CITROEN DIVISION APRES VENTE METHODES TECHNIQUES	INFO'RAPID	<i>Xantia</i> ①
RESPONSABLES DES ATELIERS CE - SUCC - FILIALES -	CONCERNE CITROEN XANTIA 1,8 i Motorisation LFZ (XU7JP/Z)	N° 1 Le 19 Avril 1993
Ce document est à classer dans : RECUEIL DE NOTES N° MAN 106060		1785

INFO'RAPID

Xantia 1

Fig. : B1BQ003D

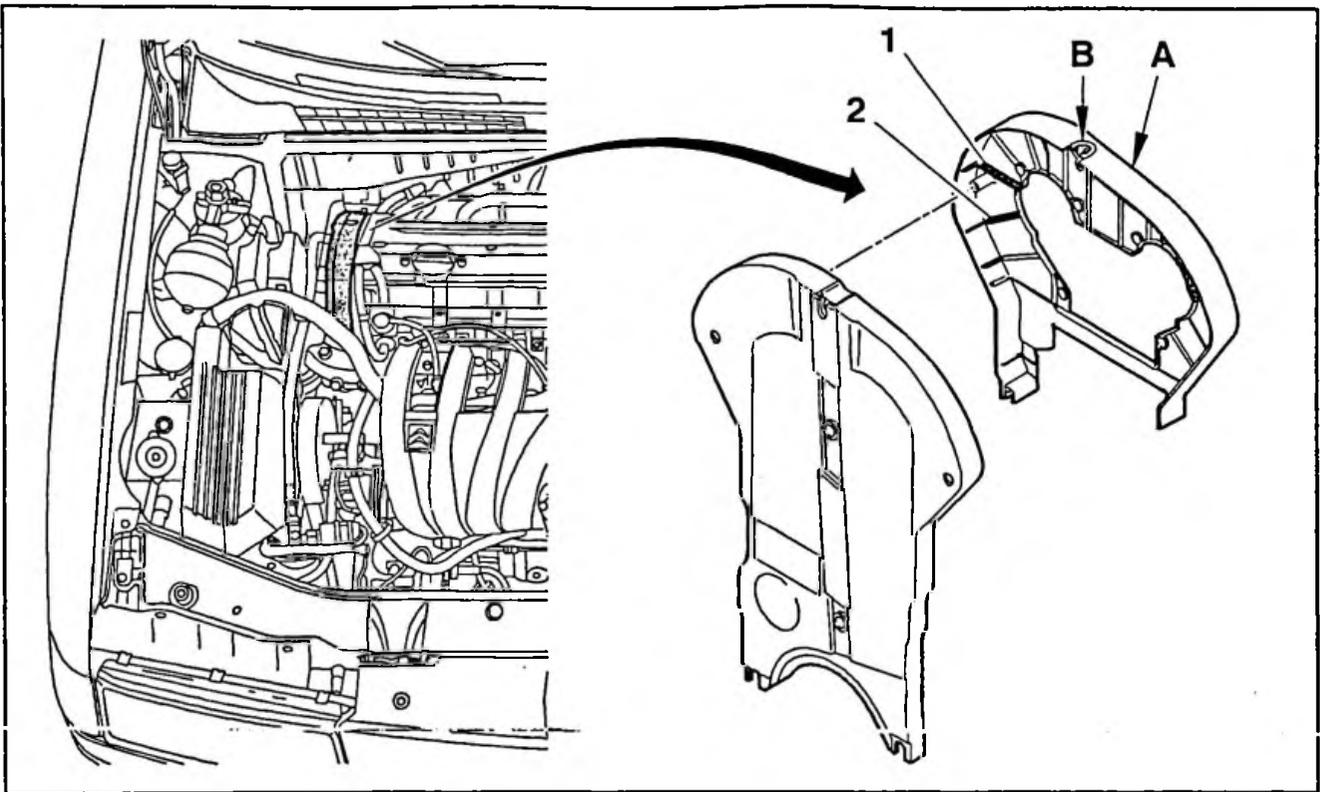
A l'aide d'un grattoir, araser les nervures "1" et "2" du carter de distribution.

Fig. : B1HQ00KP

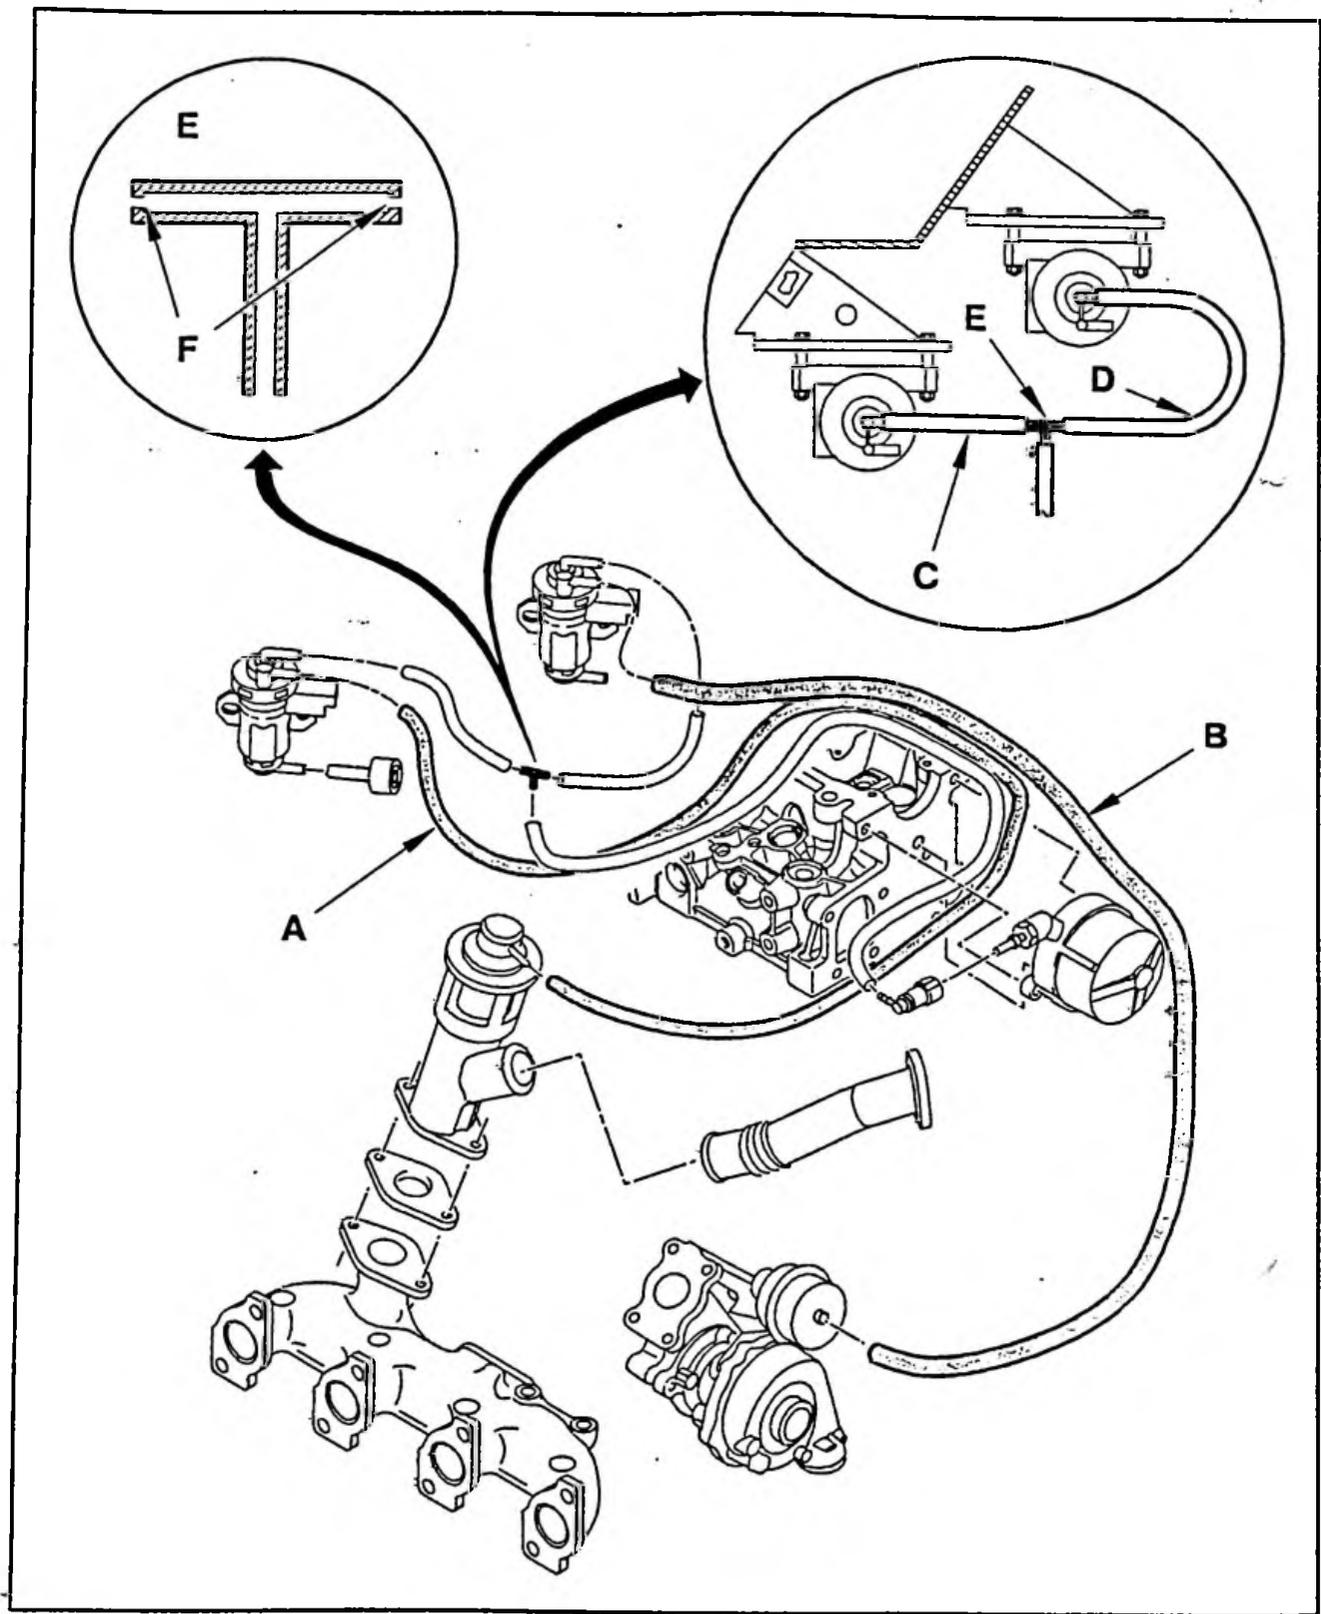
Reposer les tubes "A", "B", "C", "D" en prenant garde de respecter la position des gicleurs ("F" : diamètre 0,6 mm) insérés dans le Té "E". Un gicleur doit être branché sur le tube "C", l'autre sur le tube "D".

Fig. . B1BQ00ED

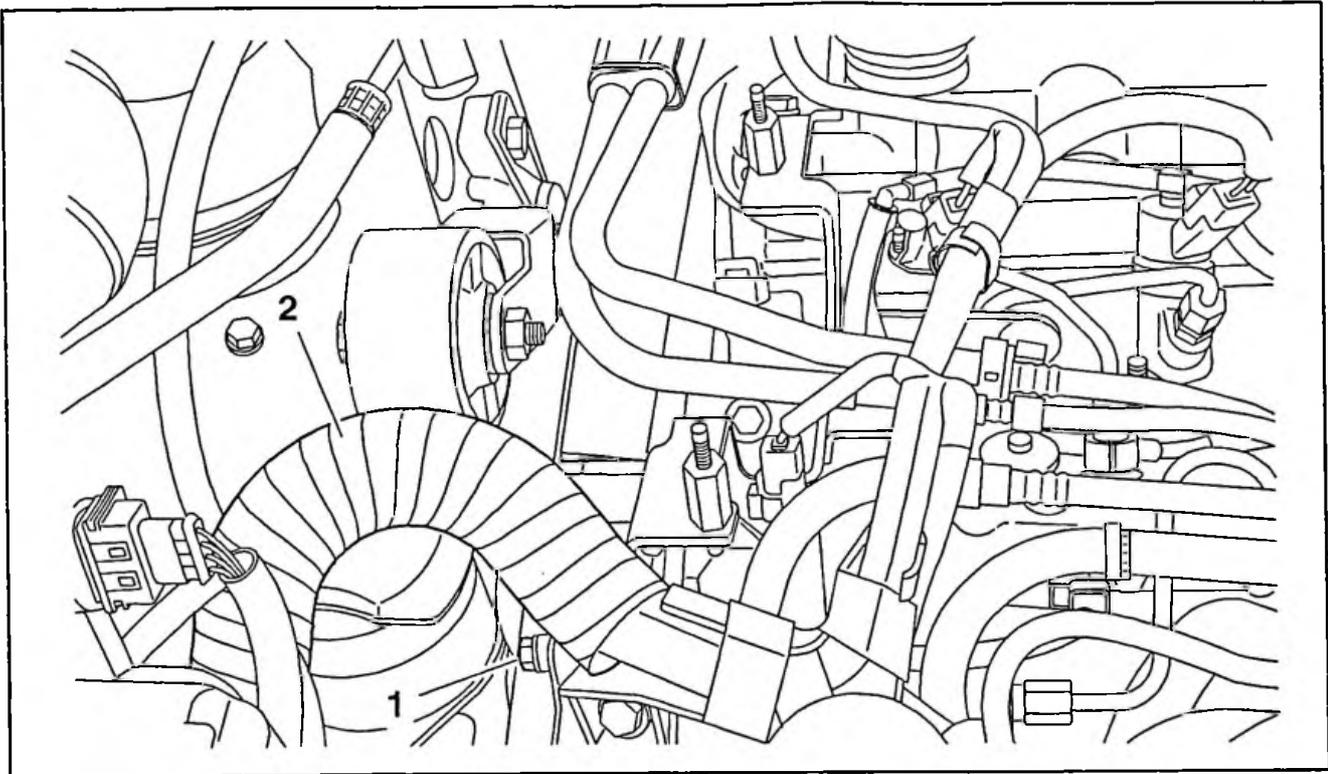
Réparer les fils détériorés.
Enrubanner la gaine annelée (2) et orienter la fente vers le haut.
Eloigner le faisceau de la rondelle (1).
Effacer les éventuels codes défauts dans la mémoire du calculateur moteur.

Fig. : B2CQ003D

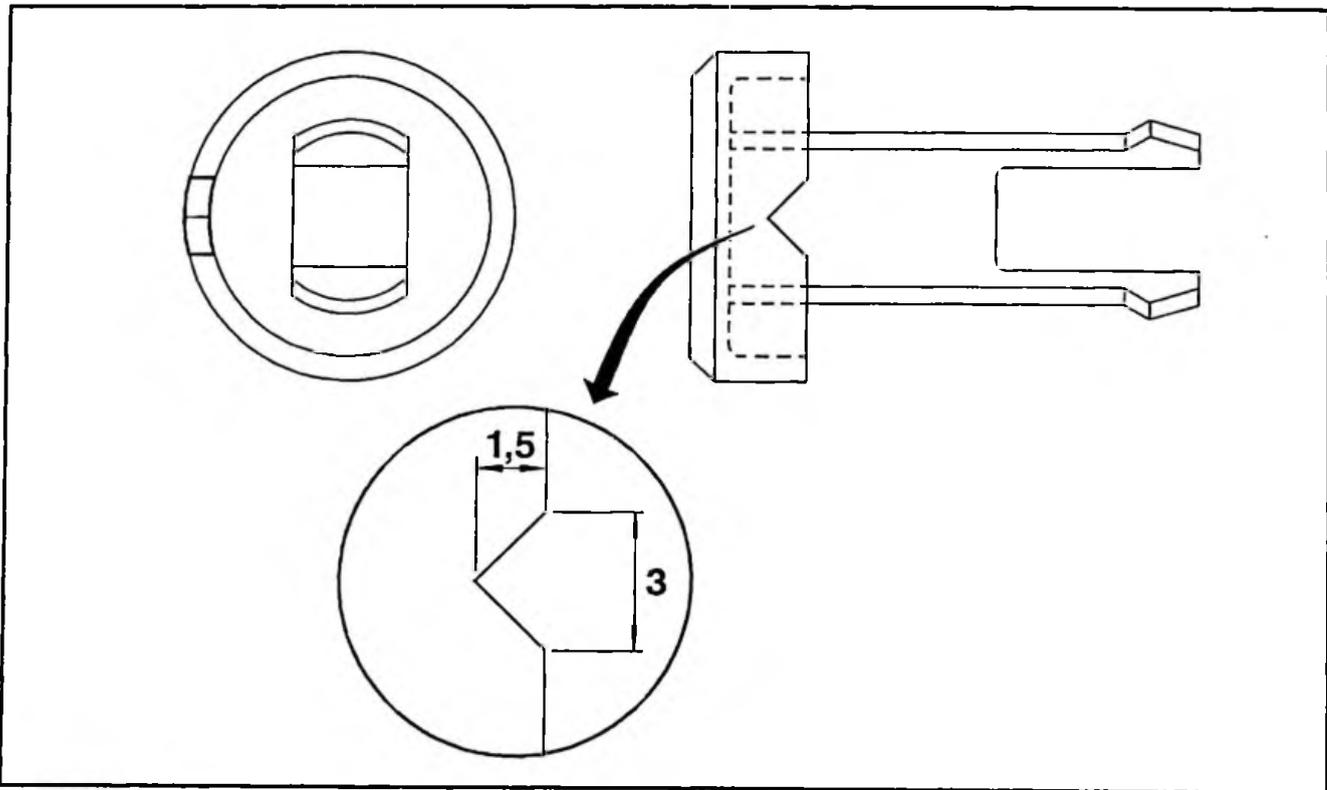
Modification du capuchon.

Effectuer une échancrure au cutter suivant croquis ci-après.

Fig. B2CQ00WD

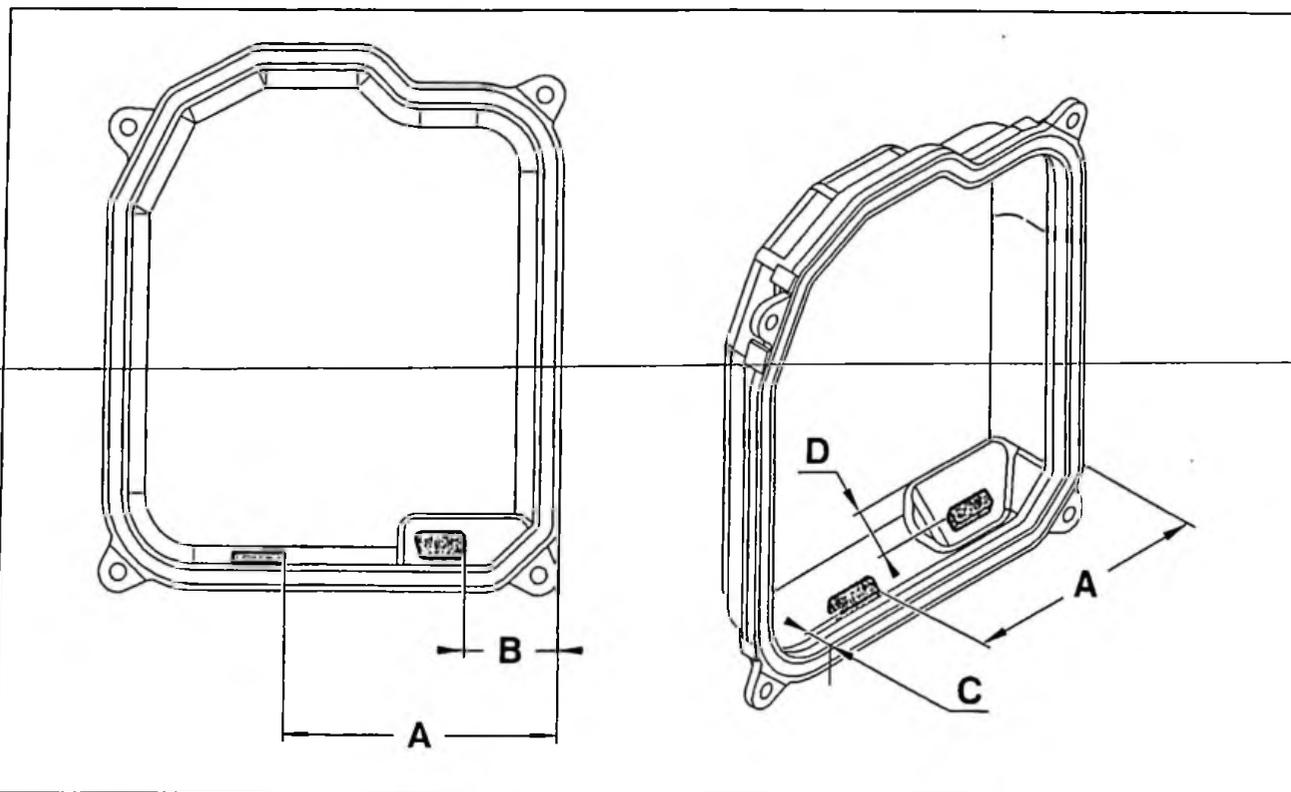
8 - MISE EN PLACE DES DEUX AIMANTS DANS LE CARTER TÔLE DU DISTRIBUTEUR HYDRAULIQUE (SI ABSENT)

A = 122 ± 1 mm.

Fig. : B4AQ00AP

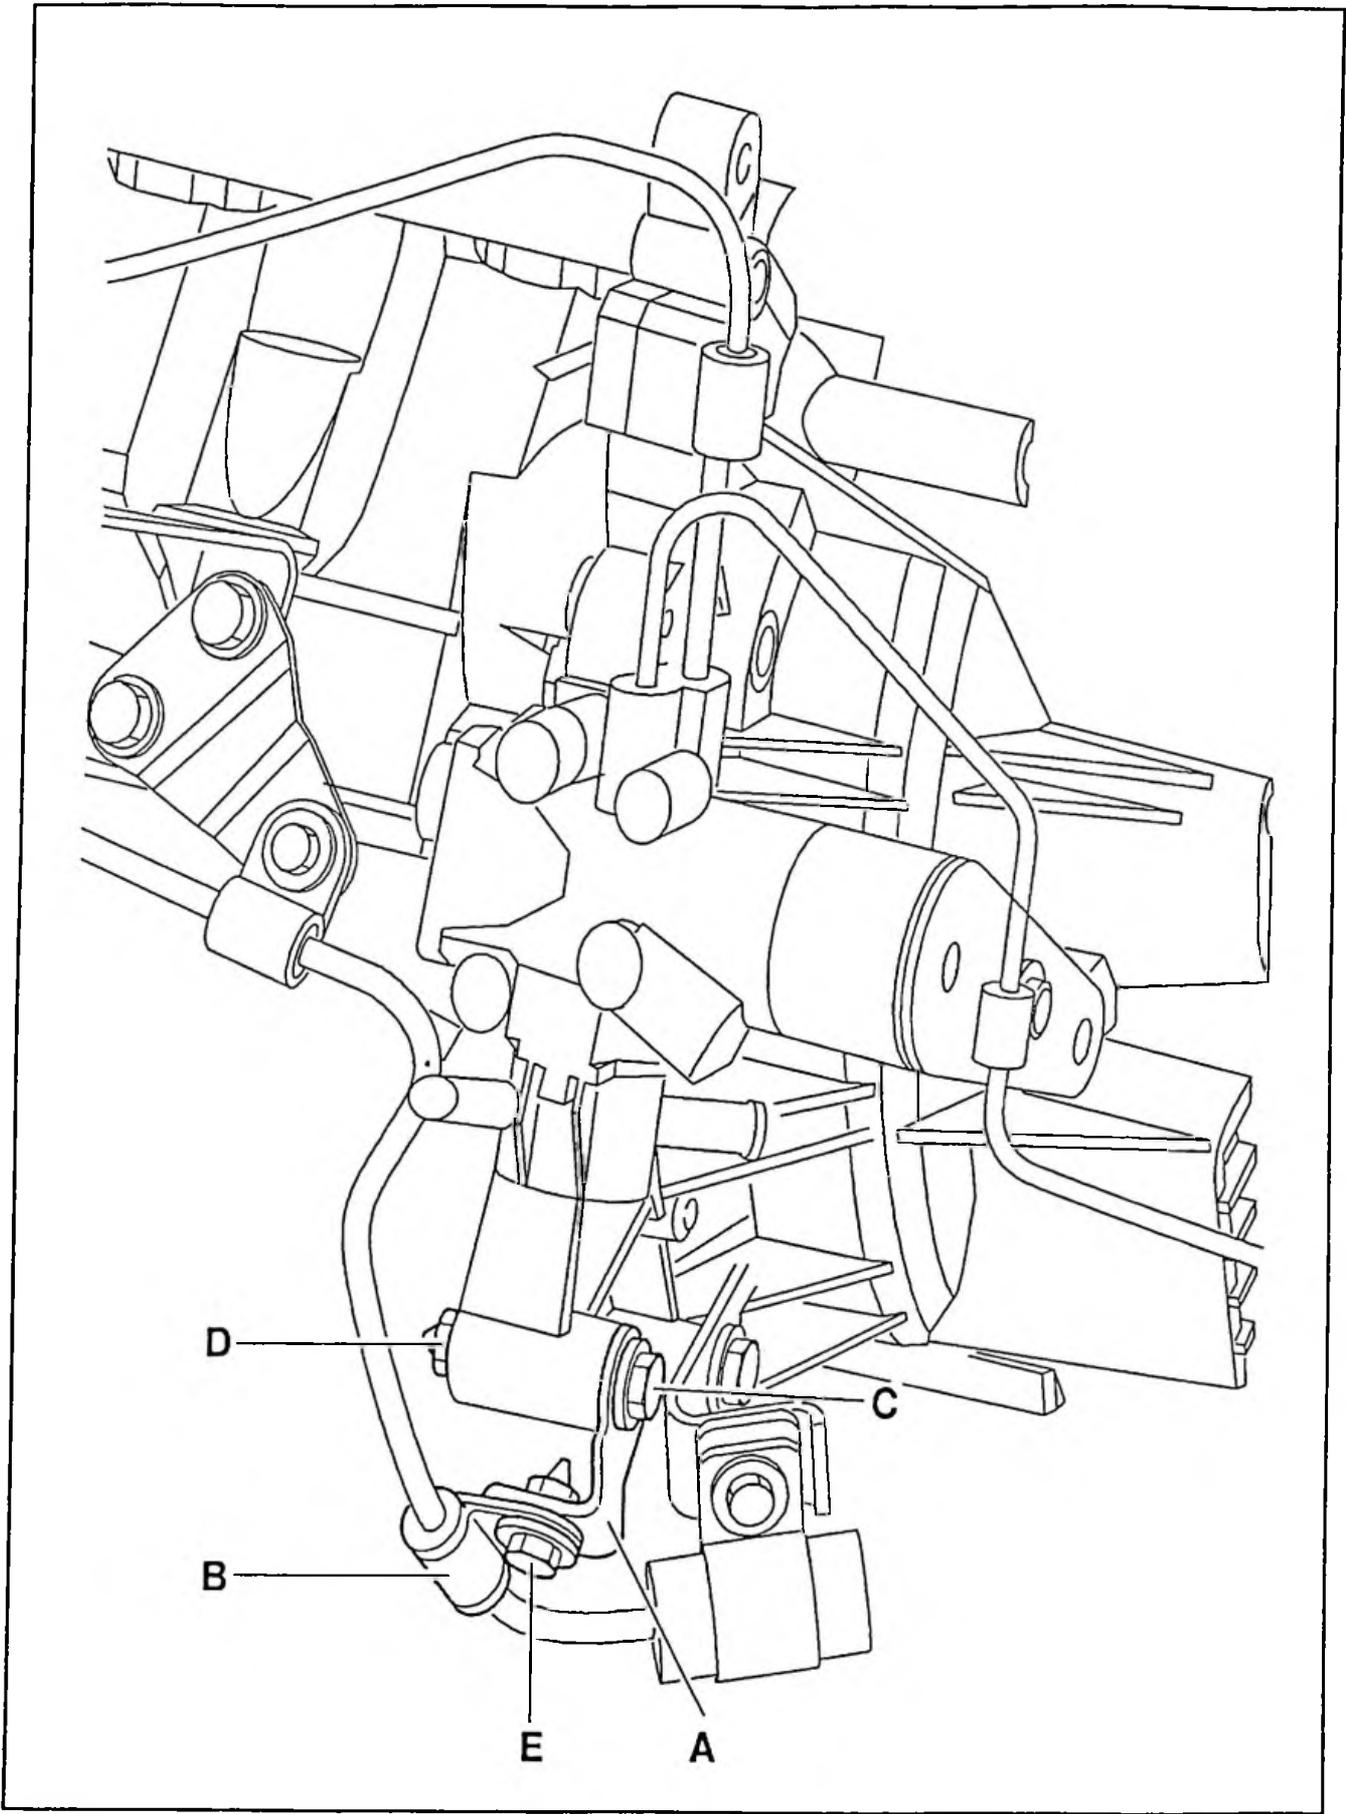
Positionner l'agrafe (B) sur le tube et la fixer sur la patte équerre (A) à l'aide de la vis (E).

Fig.: D1B002P

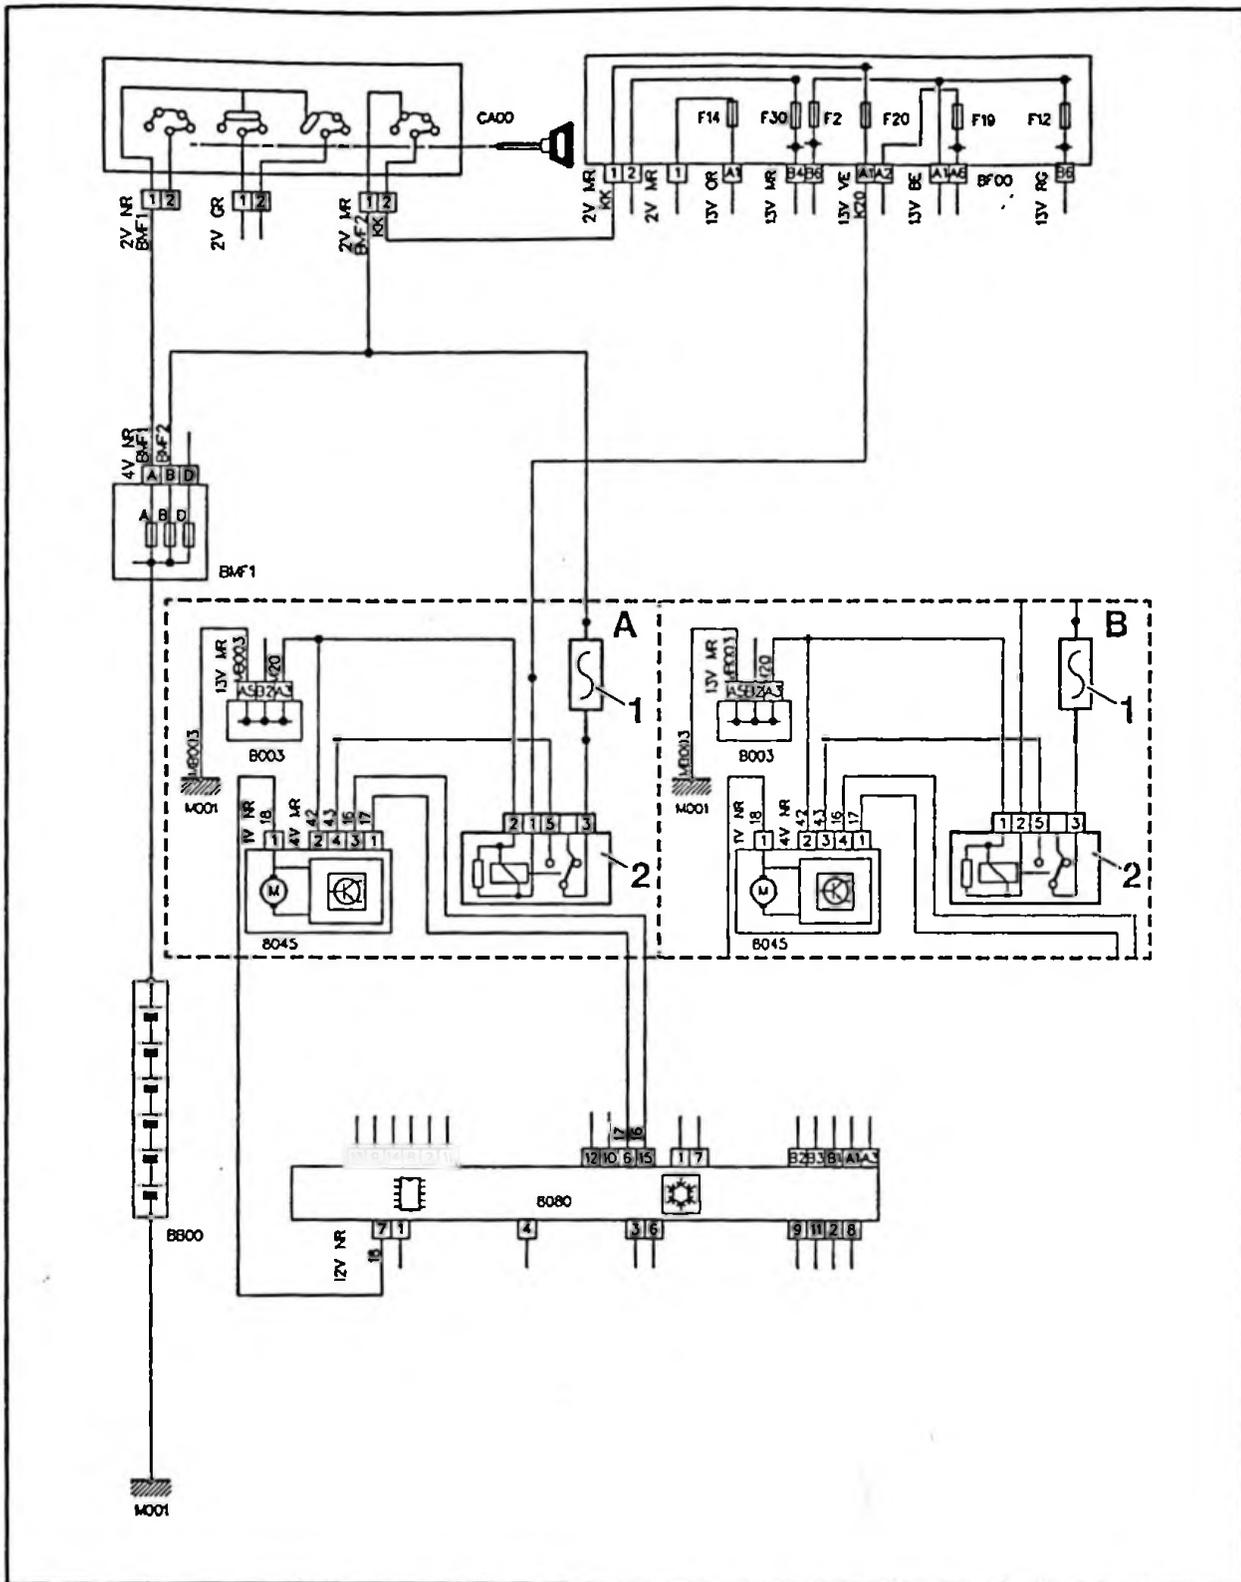
La modification consiste à alimenter le module du pulseur en plus direct au travers d'un relais.

Fixer le relais de 30 A (2) sur le faisceau du pulseur à l'aide d'un zip.
